Новый болт – натяжной ролик 531 0274 30

Двигатель: 2.4 D, 2.5 TDI

LuK-AS № дет.: 531 0274 30

Рис. 3: LuK-AS болт

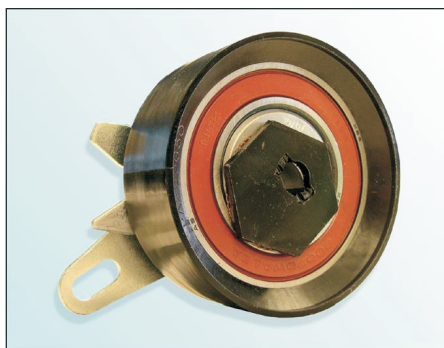
В соответствии с непрерывным развитием нашей продукции и гарантии качества, LuK-AS в данный момент поставляет новый болт (рис.3) с натяжным роликом 531 0274 30.

- Плоская шляпка болта под Torx
- Диаметр шляпки болта 18,5 мм.
- Класс прочности болта 10.9
- Нанесен состав фиксатора резьбы
- Усилен самозатяг

LuK-AS рекомендует заменять «оригинальный» болт (рис.2) своим болтом.

Момент затяжки: 20 ± 1,5 Нм
